"POR MEDIO DEL CUAL SE NIEGA UN PERMISO DE VERTIMIENTO DE AGUAS RESIDUALES DOMÉSTICAS PARA UN LOTE VACIO EN EL PREDIO DENOMINADO 1) LT 3 UBICADO EN LA VEREDA LA SILVIA DEL MUNICIPIO DE LA TEBAIDA (Q) Y SE ADOPTAN OTRAS DISPOSICIONES"

"CONCEPTO TÉCNICO PARA TRÁMITE DE PERMISO DE VERTIMIENTO CTPV-455-2023

RESOLUCIÓN No.226 DEL 12 DE FEBRERO DE 2024, ARMENIA QUINDÍO

Imagen 1. Distancia entre la ubicación propuesta para la vivienda y el STARD respecto al predio objeto de solicitud de permiso de vertimiento

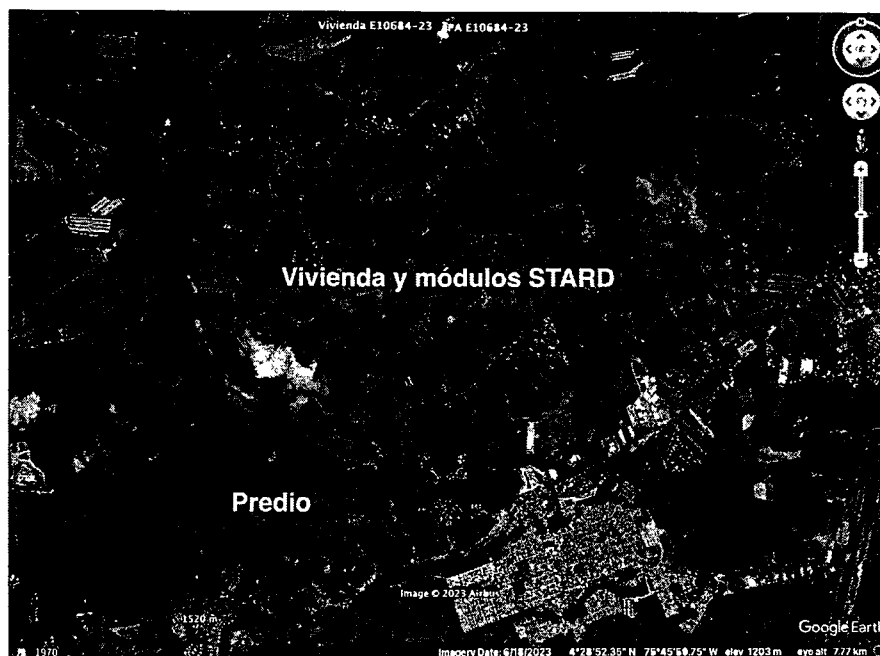
Lo anterior (ítems 1 y 2) en función a que el plano allegado presenta las siguientes inconsistencias e imprecisiones:

- El plano no cuenta con curvas de nivel que permitan visualizar la variación del nivel de terreno dentro del polígono del predio y alrededor de este. Estas curvas deben estar expresadas en metros (m).
- El polígono del predio no se encuentra debidamente georreferenciado en el plano. Al realizar la verificación satelital, se comprobó que la cuadrícula de coordenadas visualizada no corresponde a la ubicación real del predio. Se debe corregir la georreferenciación, de tal manera que el predio y la proyección de todas las estructuras propuestas queden debidamente georreferenciadas.
- La observación anterior conlleva a que las coordenadas presentadas para cada uno de los módulos del STARD sean incorrectas. Se debe corregir las coordenadas de cada módulo en función a los resultados obtenidos en la corrección de la georreferenciación.

1. Identificación del área donde se realizará la disposición en plano topográfico con coordenadas MAGNA SIRGAS Colombia Origen Oeste, indicando como mínimo: dimensión requerida, los usos de los suelos en las áreas colindantes y el uso actual y potencial del suelo donde se realizará el vertimiento del agua residual doméstica tratada, conforme al Plan de Ordenación y Manejo de Cuenca Hidrográfica y los instrumentos de ordenamiento territorial vigentes. (incluir perímetro completo del predio, áreas de protección ambiental y áreas de cesión públicas y privadas e implantación de la estructura generadora del vertimiento).

2. Plano de localización del sistema con respecto al sitio donde se generan los vertimientos con coordenadas geográficas o planas (MAGNA SIRGAS Colombia Origen Oeste) de localización de la infraestructura generadora del vertimiento, punto de descarga al cuerpo de agua o al suelo (plano de implantación del proyecto).
